***Für eine 3. Beteiligung zum RPD vorgesehene Änderungen***

***Hier: Änderungen der graphischen Darstellung Rhein-Kreis Neuss  
im Vergleich zur Fassung gemäß Regionalratsbeschluss vom  
23.06.2016 (ohne gesondert aufgeführte Änderungen der  
Windenergiebereiche und der Verkehrsdarstellungen)***

## Ä3BT-Dormagen Nr.02

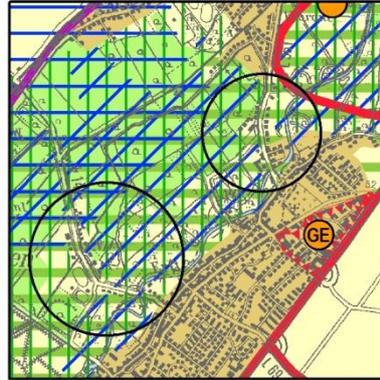
Im Bereich des GIB Z „Silbersee“ wird der Überschwemmungsbereichs (ÜSB) zurückgenommen. Dies erfolgt vor dem Hintergrund, dass das Überschwemmungsgebiet im laufenden fachrechtlichen Festsetzungsverfahren aufgrund der Geländedaten geändert wurde.

## Ä3BT-Grevenbroich Nr.01

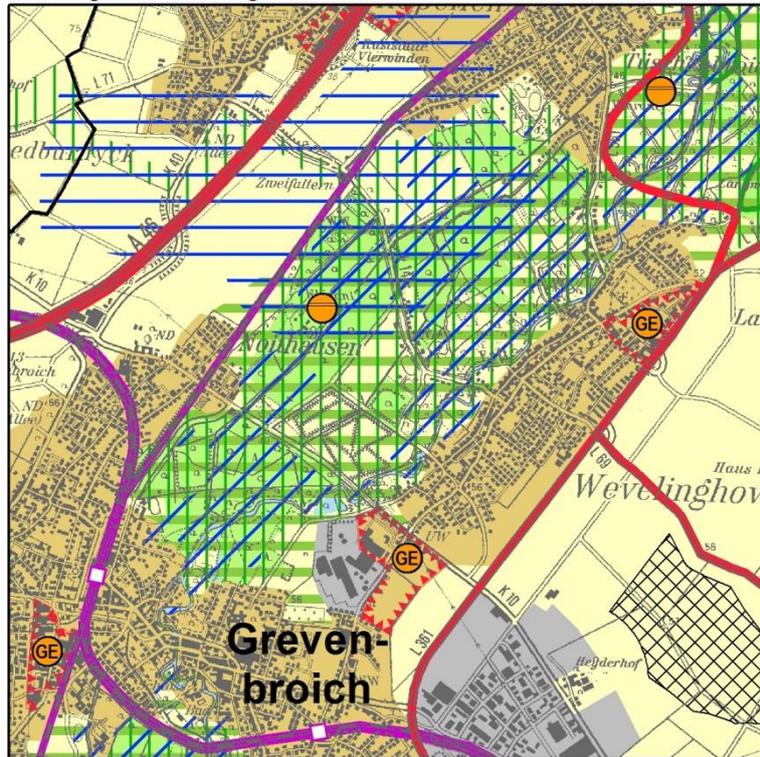
Die reduzierte Festlegung des BSLE erfolgt auf der Grundlage der Abgrenzung des Landschaftsschutzgebietes aus dem Landschaftsplan des Rhein-Kreis-Neuss. Die Änderung erfolgt somit auf der Grundlage des im RPD festgelegten gesamträumlichen Konzeptes zur Festlegung von BSLE gem. Kap. 7.2.5 der Begründung zum RPD. Aufgrund dieser Änderung der zeichnerischen Darstellung soll – als nicht wesentliche Beikartenänderung – auch die entsprechende Darstellung in der Beikarte 4 E vor einem Aufstellungsbeschluss noch geändert werden.

## Ä3BT-Grevenbroich Nr.02

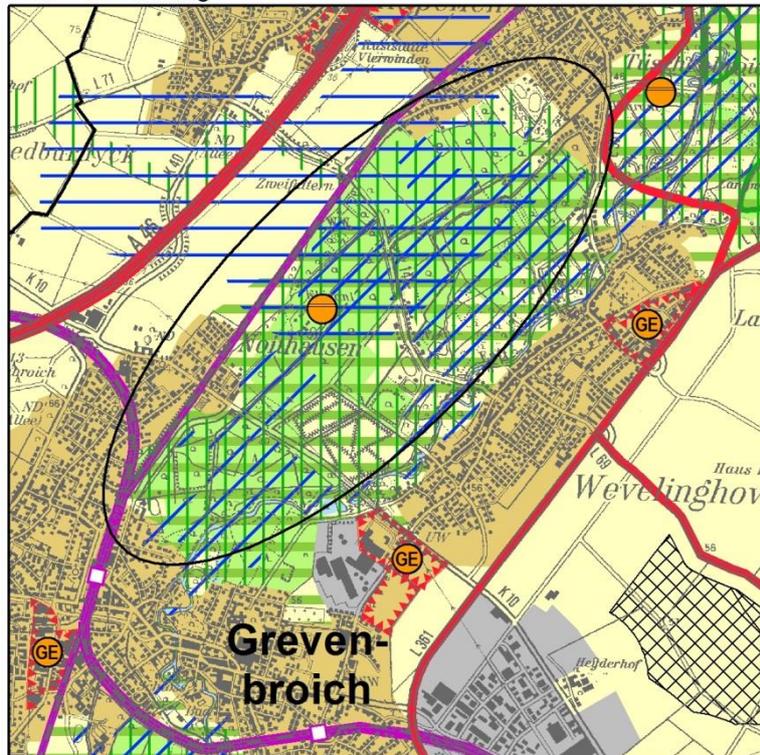
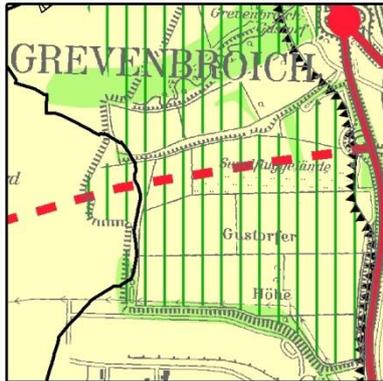
Entsprechend den Kriterien zur Darstellung von Wald in Kap. 7.2.2 der Begründung werden bislang nicht berücksichtigte Waldflächen, die größer als 5 ha sind, als

Waldbereiche dargestellt. Die darzustellenden Waldbereiche im Bereich des Tribünenweges sind im Flächennutzungsplan als Flächen für die Forstwirtschaft dargestellt bzw. es handelt sich um Flächen aus dem Waldvermehrungsflächen des Rhein-Kreis Neuss.

### Ä3BT-Grevenbroich Nr.03

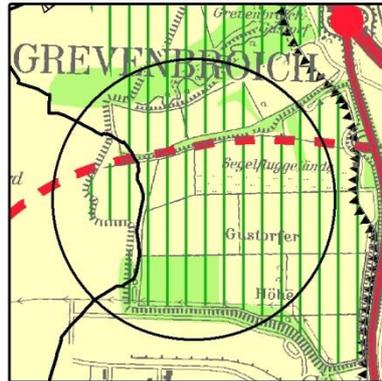
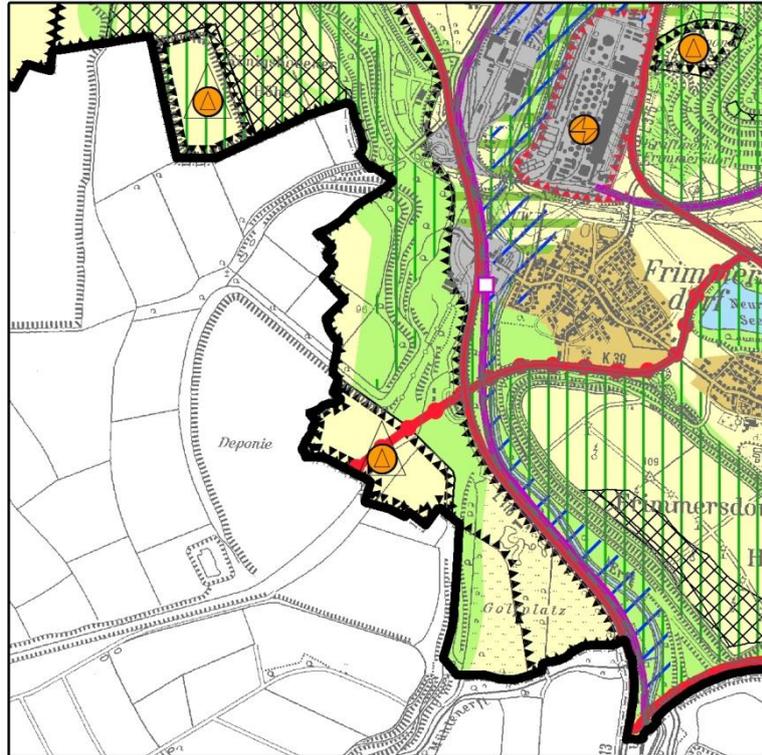
Entsprechend den Kriterien zur Darstellung von Wald in Kap. 7.2.2 der Begründung werden bislang nicht berücksichtigte Waldflächen, die größer als 5 ha sind, als Waldbereiche dargestellt.

## Ä3BT-Grevenbroich Nr.04

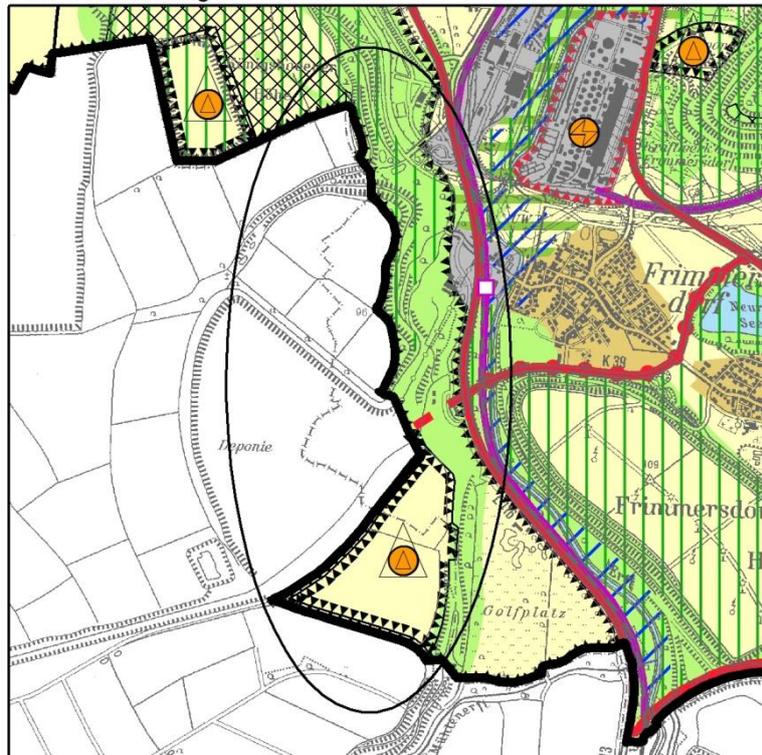
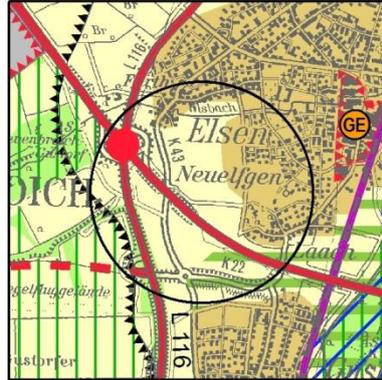
Die Änderung erfolgt auf der Grundlage des aktualisierten Grenzverlaufes für das Gebiet der Stadt Grevenbroich.

Sie umfasst Änderungen der zeichnerischen Darstellungen von BSAB, Wald, BSLE, Afa, Straßen und einer Abfalldeponie.

Bei der zeichnerisch dargestellten Abfalldeponie handelt es sich um die Kraftwerksreststoffdeponie Garzweiler. Die Umrisse der Darstellung werden an die Ablagerungsflächen – soweit sie sich innerhalb des Planungsraums befinden – angepasst. Die AfA-Darstellung im Deponiebereich entspricht der sachgerechten Nachfolgenutzung.

Bei der neuen Darstellung von Planzeichen 3.ab-2 (Straße für den vorwiegend überregionalen und regionalen Verkehr, Bedarfsplanmaßnahme ohne räumliche Festlegung) handelt es sich um die westliche Fortsetzung der K39. Mit dem Wechsel zu Planzeichen 3.ab-2 erfolgt eine Angleichung an die entsprechende Darstellung der Fortsetzung im benachbarten Planungsraum (Regionalplan Köln, Teilabschnitt Region Köln). Die Darstellung mit Planzeichen 3.ab-2 ohne räumliche Festlegung bietet gegenüber der bisherigen Darstellung mit Planzeichen 3.ab (Straße für den vorwiegend überregionalen und regionalen Verkehr, Sonstige regionalplanerisch bedeutsame Straße) außerdem den Vorteil, dass sie für eine spätere Konkretisierung des Trassenverlaufs im Rahmen der Fachplanung einen größeren räumlichen Spielraum bietet; dies ist insbesondere da es sich um eine nach Abschluss der Braunkohlegewinnung neu zu trassierende Verbindung handelt, besonders sinnvoll.

Die Änderung des BSAB basiert auf der Darstellung des Braunkohlenplans, da dieser dort gemäß LPIG die zentrale raumordnerische Grundlage für den Rohstoffabbau darstellt. Hier lag bei der Fassung gemäß RR-Beschluss vom 23.06.2016 insoweit bereits für damals erfassten Raum eine vom räumlichen Umgriff unzureichende BSAB-Darstellung vor.

Die geringfügige Erweiterung der Walddarstellung im Süden (westlich des Golfplatzes) vollzieht vorhandene und zur Raumstrukturierung sinnvolle lokale Waldentwicklungen nach. Die geringfügige Erweiterung des BSLE vollzieht die Biotopverbundfläche besonderer Bedeutung aus dem Fachbeitrag des Naturschutzes und der Landschaftspflege nach. Aufgrund dieser Änderung der zeichnerischen Darstellung soll – als nicht wesentliche Beikartenänderung – auch die entsprechende Darstellung in der Beikarte 4 E vor einem Aufstellungsbeschluss noch geändert werden.

## Ä3BT-Meerbusch Nr.02

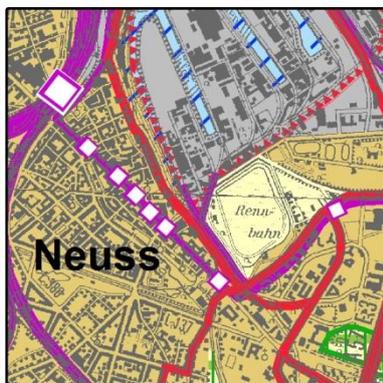
Die Stadt Meerbusch und ein örtlicher Bürgerverein haben im Rahmen der

Beteiligungen angeregt, die Freifläche im Norden Bösinghovens im Regionalplan als Siedlungsreservefläche darzustellen.

Die ASB-Reserve 10 (4 ha) gemäß GEP 99 wurde aufgrund zu großer Reserven und schlechter Infrastrukturausstattung (vgl. Kap. 7.1.1.8 der Begründung sowie Anlage 1 „Infrastrukturkarten und Entfernungsbewertungen Analyse“ zu Kap. 7.1.1 der Begründung) und aufgrund der Anregung im ersten Gemeindegespräch mit der Stadt Meerbusch reduziert. Die nun von der Stadt Meerbusch angeregte Bebauung wurde bisher ohnehin mit 1 ha Reserve an dieser Stelle in das Mengengerüst mit aufgenommen. Zur Klarstellung dieses Sachverhaltes ist die Darstellung des ASB entsprechend kleinteilig geändert worden.

### Ä3BT-Neuss Nr.01

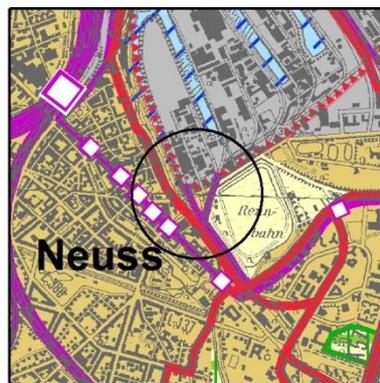
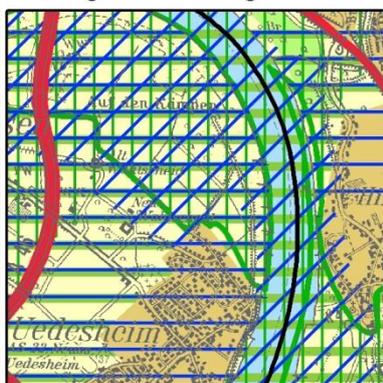
Für den Wendersplatz in Neuss (ca. 1 ha) wird die Darstellung als GIB mit Zweckbindung als Standort des kombinierten Güterverkehrs – Hafennutzungen und hafenaffines Gewerbe – gelöscht zugunsten einer ASB-Darstellung, da für den Bereich durch seine Nähe zur Neusser Innenstadt bei gleichzeitiger räumlicher Trennung von den Hafenanlagen und Hafenbecken die Möglichkeit einer hafenaffinen Nutzung nicht erkennbar ist.

### Ä3BT-Neuss Nr.02

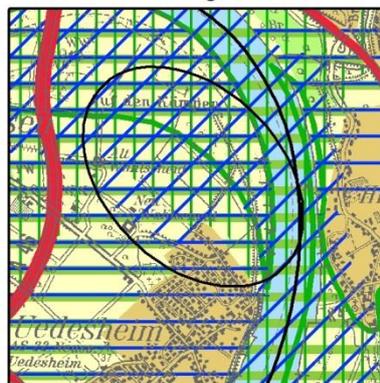
Der BSN im Bereich Neuss Uedesheim wird teilweise zurückgenommen. Gegenüber dem innerhalb des BSN liegenden naturschutzwürdigen Bereichen (FFH.Gebiet, NSG und LSG), ist der Teilbereich, der für die Streichung vorgesehen ist, intensiv von ackerbaulicher Nutzung geprägt, womit die Voraussetzungen für die Darstellung eines BSN entfallen. Aufgrund dieser Änderung der zeichnerischen Darstellung sollen – als nicht wesentliche Beikartenänderung – auch die entsprechenden Darstellungen in den Beikarten 4 D und 4 E vor einem Aufstellungsbeschluss noch geändert werden.

**Ä3BT-Rommerskirchen Nr.01**

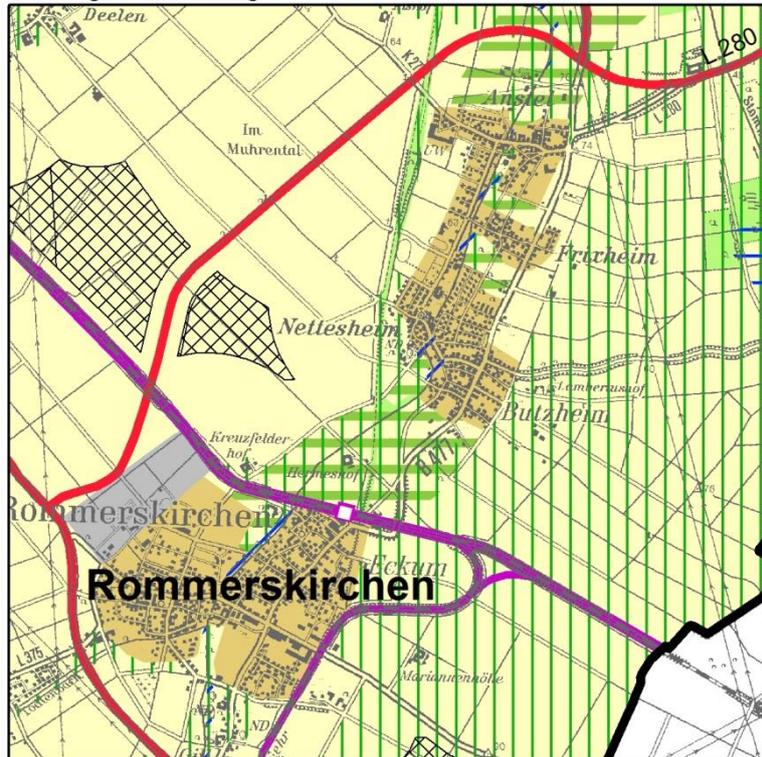
Die reduzierte Festlegung des BSLE erfolgt auf der Grundlage der Darstellung eines Sondierungsbereiches für eine zukünftige Siedlungsentwicklung gemäß Beikarte 3 A. Sofern von der Möglichkeit einer Siedlungserweiterung im Bereich des Sondierungsbereiches Gebrauch gemacht wird, wird die Erweiterung eines ASB im Rahmen einer Regionalplanänderung erforderlich.

## Ä3BT-Rommerskirchen Nr.02

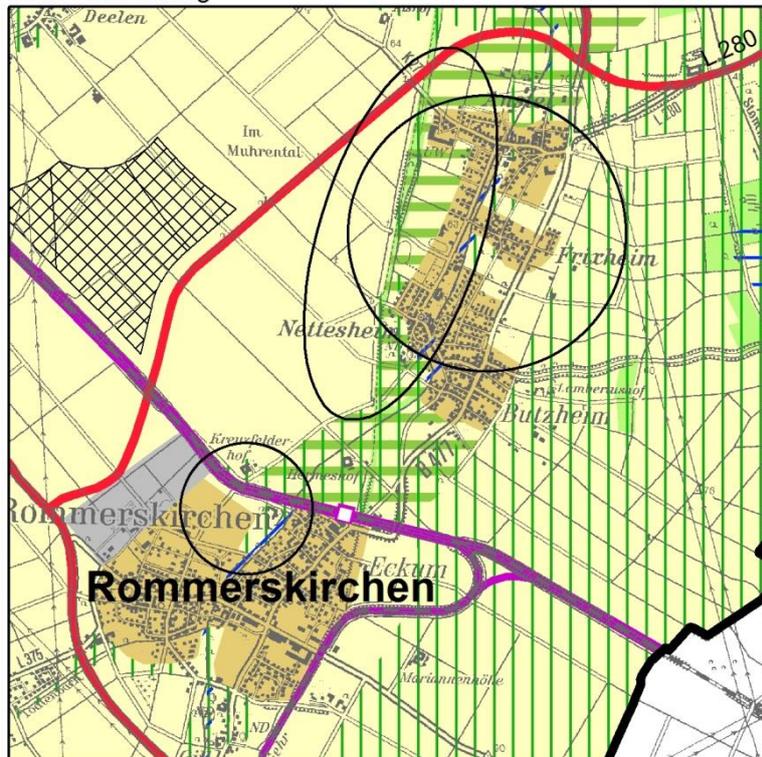
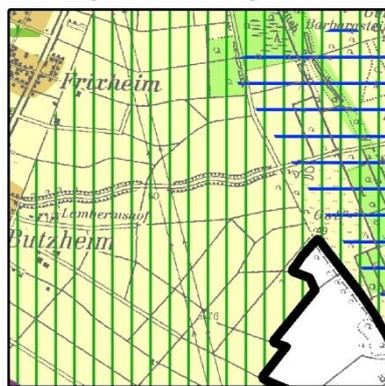
In Anbetracht der kleinteiligen Struktur der Regionalen Grünzüge des RPD in der Fassung der 2. Beteiligung entfällt die Darstellung der kleinteiligen RGZ östlich von

Anstel, Frixheim und Nettesheim, Butzheim. Stattdessen erfolgt eine Grünzug-Darstellung unter Berücksichtigung der Bedeutung des Bereichs am Westrand dieser Ortslagen für die Naherholung, zwischen dem Bahndamm und den genannten Ortslagen als Verlängerung des Regionalen Grünzugs „Kulturraum Knechtsteden“ entlang der ehem. Bahntrasse.

Vor dem Hintergrund der geringen Ausdehnung der durch die Bahntrasse vom angrenzenden RGZ isolierten Freiraumbereiche entfällt zwischen dem ASB Rommerskirchen und der Bahnlinie die Darstellung Regionaler Grünzug.

### Ä3BT-Rommerskirchen Nr.03

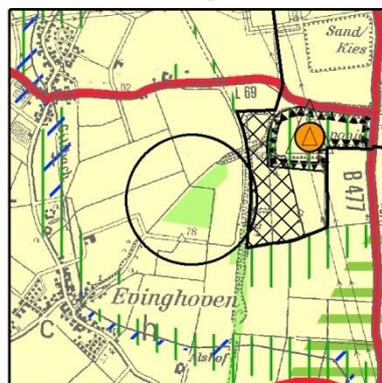
Entsprechend den Kriterien zur Darstellung von Wald in Kap. 7.2.2 der Begründung werden bislang nicht berücksichtigte Waldflächen, die größer als 5 ha sind, als Waldbereiche dargestellt.

### Ä3BT-Rommerskirchen Nr.05

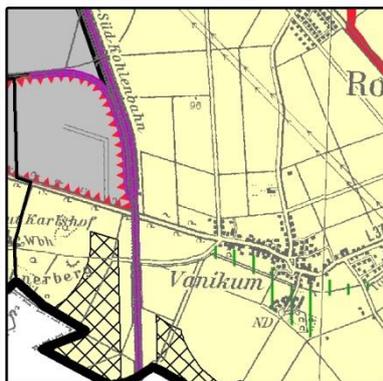
Entsprechend den Kriterien zur Darstellung von Wald in Kap. 7.2.2 der Begründung werden bislang nicht berücksichtigte Waldflächen, die größer als 5 ha sind, als Waldbereiche dargestellt.

### Ä3BT-Rommerskirchen Nr.06

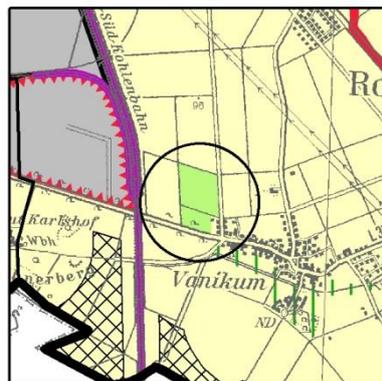
Entsprechend den Kriterien zur Darstellung von Wald in Kap. 7.2.2 der Begründung werden bislang nicht berücksichtigte Waldflächen, die größer als 5 ha sind, als Waldbereiche dargestellt.
